LINK ARKITEKTUR

Hordaland fylkeskommune

Dato
1.4.2017

VARSEL OM MINDRE ENDRING ELLER REGULERINGSENDRING AV REGULERINGSPLAN FOR MØLLENDAL ØST. PlanId. 19410000, BERGENHUS. GNR 163 BNR 1, 9 M.FL., MØLLENDAL ØST. Gnr/bnr 163/20 og 163/579

Figur 5: Plankart etter endring – Justerte byggehøyder og justert avgrensning av byggehøyder i Felt B1.

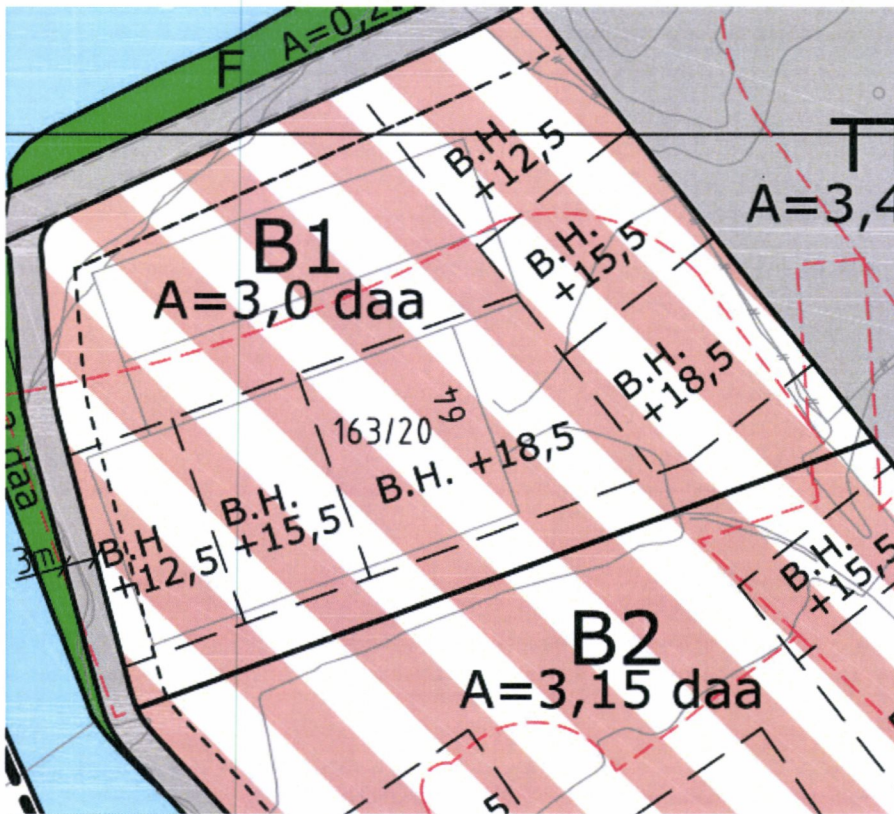
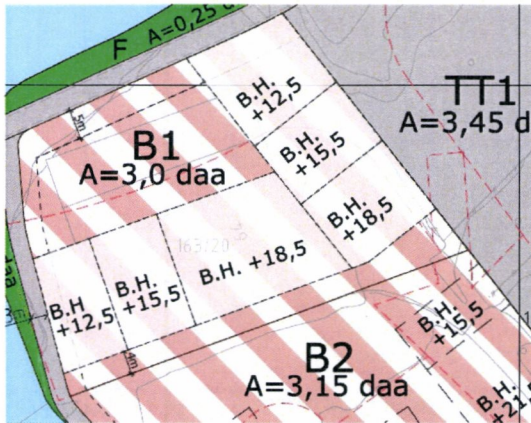
- Kotehøyden i grunnplanet (U-etg) for Felt B2 ble tillatt justert opp med ca. 1 m, dette grunnet byggt tekniske forhold mot Møllendalselven. Da kjøreadkomsten til U-etg (parkering) i Felt B1 går gjennom bygget i Felt B2, vil kotehøyden i Felt B1 måtte justeres tilsvarende. Ønsket reguleringsendring er justering av alle byggehøyder med en økning på 1. meter over regulerte kotehøyder.
- Byggelinjene/byggehøydelinjene i eksisterende plan vanskeliggjør mulighetene for å kunne bygge BRA=250%, jfr. pkt. 3.3.2 i planbestemmelsene, hvilket utløser behov for en justering av bygningsstrukturen i Felt B1. Ønsket reguleringsendring er justering av byggehøydens avgrensning. Det foreslås en justeres til smalere bygg og endret plassering av bebyggelse mot syd.

1. Plankart

- Justering av byggehøyder og plassering av disse.

Figur 6: – som regulert.
maksimum utnyttning %-BRA = 250%
(BRA 7500m²).

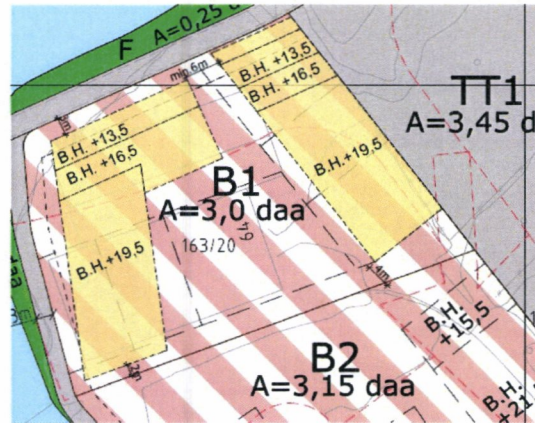
Illustrasjonene i figur 6 viser bebyggelsen slik den er regulert og hvordan den er foreslått. Utnyttelse på %-BRA = 250% (BRA 7500m²) er uendret som følge av forslaget til reguleringsendring. Bebyggelsen er gjort smalere og det oppnås et godt uteareal mellom bebyggelsen i B1 og B2. Positiv konsekvens er bedre solforhold og større avstand mellom byggene slik at generende innsyn og utsyn reduseres.

Volumene i gjeldende plan er 18 – 20 meter brede. Dette er bygningsvolum som kan gi dårlige leiligheter. Foreslått endring reduserer bredden på bygningene og det kan oppnås gjennomgående leiligheter.

Figur 7: – bygge volum som regulert.

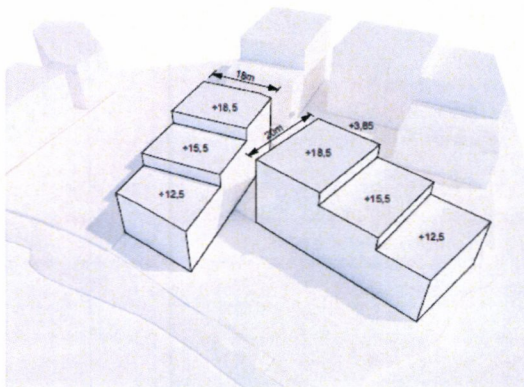
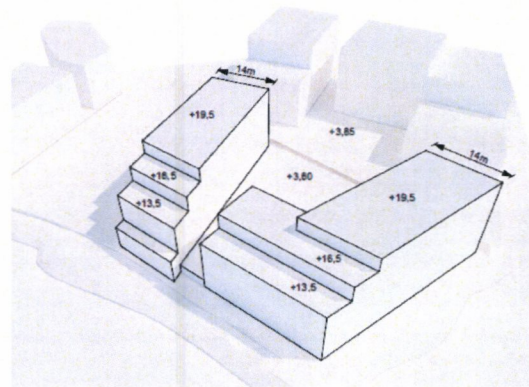
Det er utarbeidet enkle volumstudier som viser mulig utforming av endringsforslaget, se vedlegg.

Figur 8: Solforhold 21. mars kl. 15.00.
- som regulert.

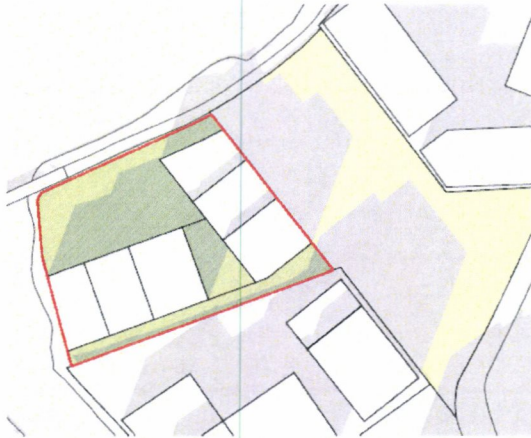
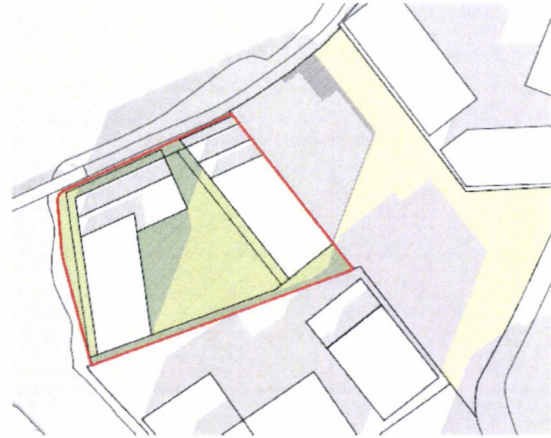
- som foreslått reguleringsendring. Mørkest skygge viser endring av byggehøyde.

Felles uteoppholdsarealer på bakkeplan for eksisterende regulering: 1478 m². Av dette er 544 m² solbelagt 21.mars_kl.15.

Felles uteoppholdsarealer på bakkeplan for foreslått reguleringsendring: 1497 m². Av dette er 938 m² solbelagt 21.mars_kl.15.

Figur 9: Solforhold 20. mai kl. 18.00 – som regulert.

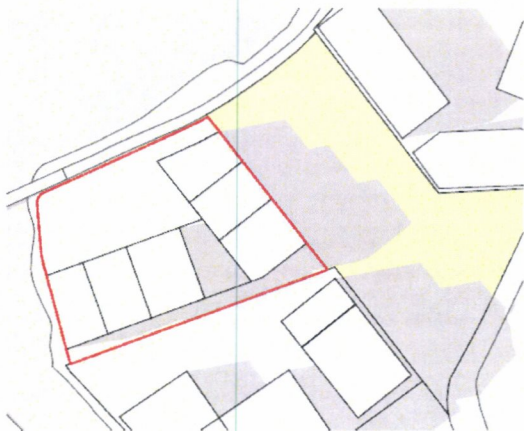
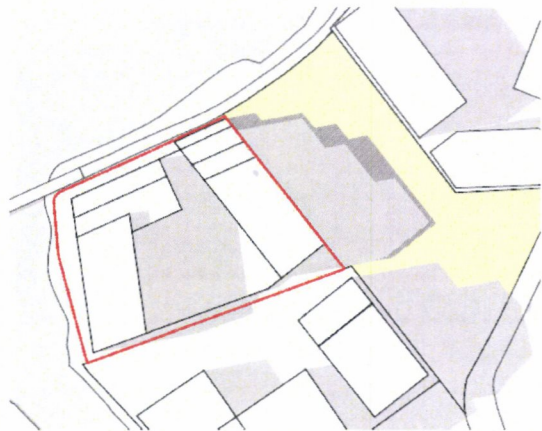
Krav iht. bestemmelse er: 25 m² felles uteoppholdsareal pr. 100 m² boligareal. Beregninger på antall boenheter viser at i eksisterende plan kan det bli utfordrende å oppfylle plankravet til minste uteoppholdsareal med sol. For foreslåtte endring er forholdende vesentlig bedret.

Solforhold 20. mai kl. 18.00 - som foreslått reguleringsendring. Mørkest skygge viser endring av byggehøyde.
